日本原燃株式会社	
資料番号	耐震機電 13 R <u>7</u>
提出年月日	令和4年 <u>10</u> 月 <u>12</u> 日

設工認に係る補足説明資料

耐震計算書に関する 既設工認からの変更点について

安全冷却水B冷却塔の支持架構及び支持架構搭載機器
に関する既設工認からの変更点

第2-3表 冷却塔基礎及び冷却塔における地震応答解析モデル

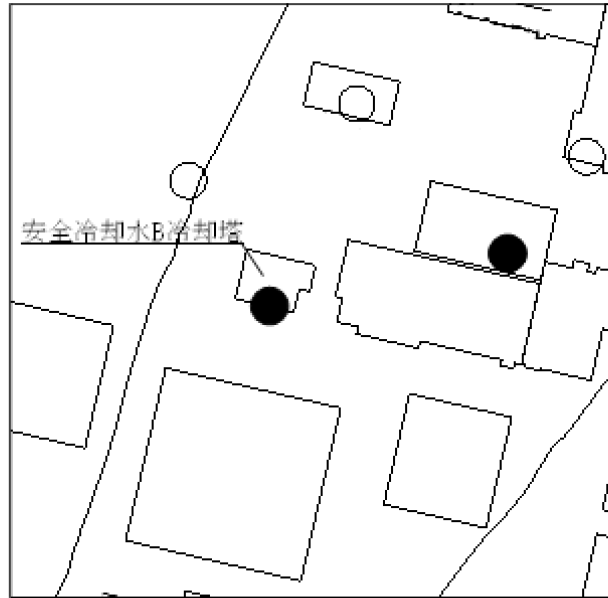
既設工認では、基礎を含んだ安全冷却水B冷却塔全体(以下「冷却塔基礎」という。)及び安全冷却水B冷却塔単体(以下「冷却塔」という。)のいずれも1軸多質点はりモデルを用いていたが、荷重及び応答の分散をより適切に評価する観点から、冷却塔基礎のうち安全冷却水B冷却塔部分を2軸多質点はりモデルに、冷却塔の評価モデルを三次元はりモデルに変更した。

冷却塔基礎の既設工認からの変更内容を第2-2表に、冷却塔基礎及び冷却塔における地震応答解析モデルを第2-3表に、既設工認及び変更後の解析モデルの固有周期の比較結果を別添1に示す。

第 3-2 表 安全冷却水 B 冷却塔基礎の応力解析モデルの比較

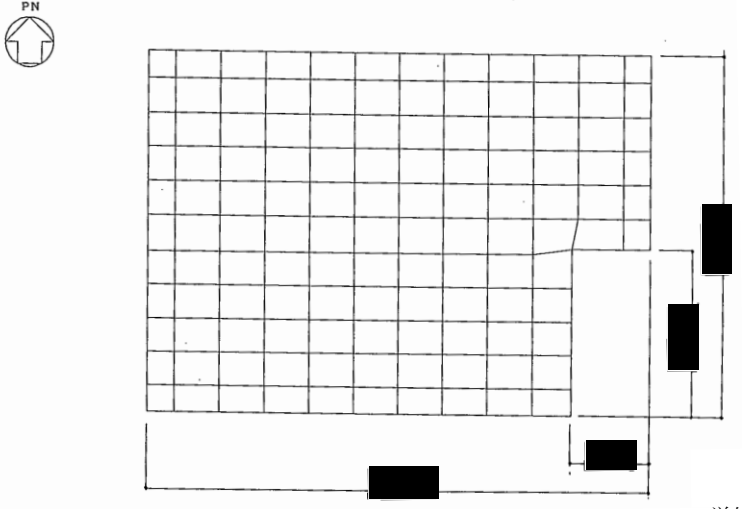
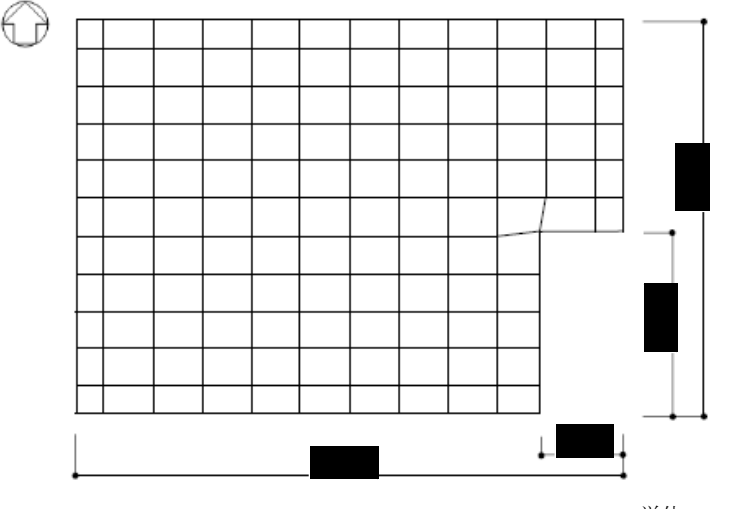
本項は、前項にて示す既設工認から変更となった箇所の耐震評価への反映結果について示す。安全冷却水 B 冷却塔基礎の応力解析モデル及び手法の比較を第 3-1 表、安全冷却水 B 冷却塔基礎の応力解析モデルの比較を第 3-2 表に示す。

※安全冷却水 B 冷却塔基礎自体の構造に変更はなくモデル図において変更はない。
